[ID_VIP: 10405] GIOIA DEL COLLE (BA), SANTERAMO IN COLLE (BA), ACQUAVIVA DELLE FONTI (BA), MATERA (MT), MIGLIONICO (MT):
Procedura di Valutazione di Impatto Ambientale ai sensi dell'art. 23, del D.Lgs. 152/2006, comprensiva dell'autorizzazione paesaggistica di cui all'art. 146 del D.lgs. n. 42/2004, integrata con la valutazione di incidenza, di cui all'art. 5, del D.P.R. n. 357/1997 e contestuale verifica del piano di utilizzo delle terre e rocce da scavo, ex D.P.R. 120/2017, art. 9, per il progetto di fattibilità tecnico-economica "Collegamento mediano "Murgia-Pollino". Tratto Gioia del Colle - Matera - Ferrandina - Pisticci e by-pass di Matera".
Proponente: Anas S.p.A.

Richiesta integrazioni della DG ABAP

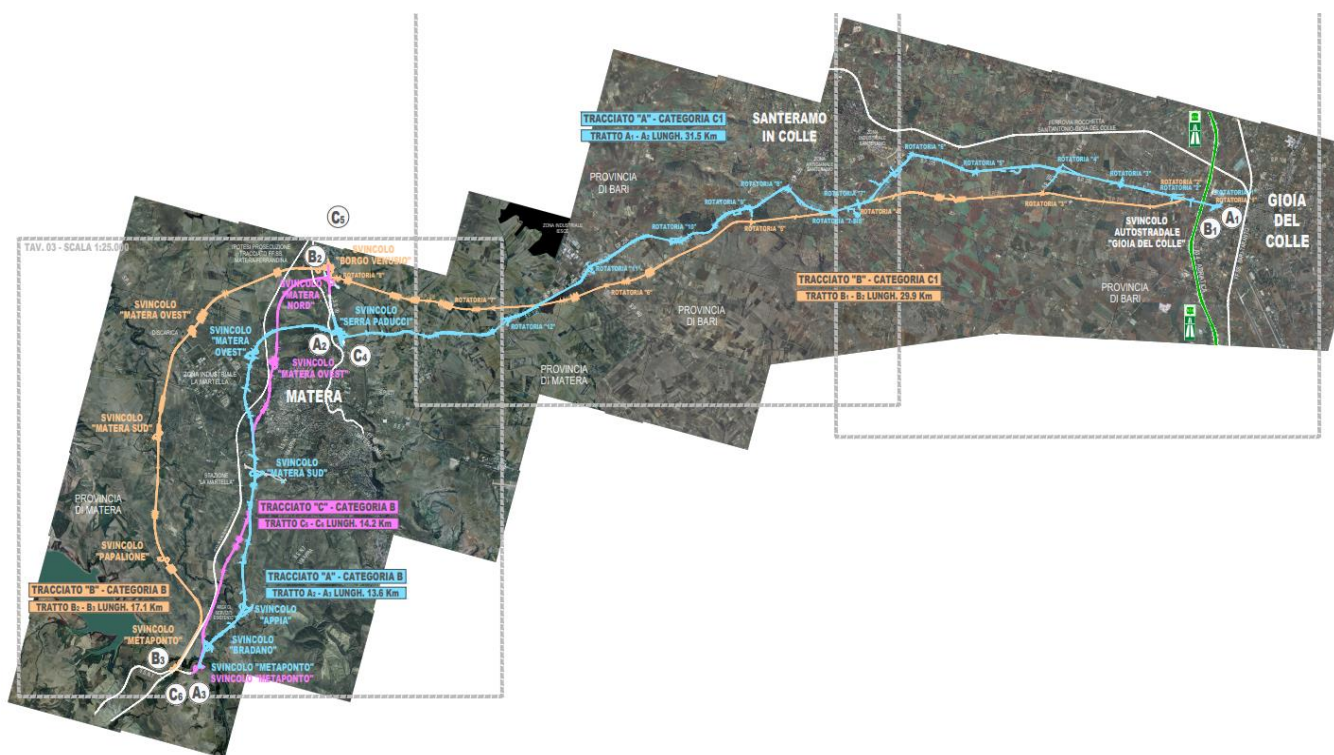
La suddetta documentazione dovrà essere prodotta **per entrambe le alternative** progettuali (v. immagine sopra riportata) che interessano il territorio della Regione Puglia.
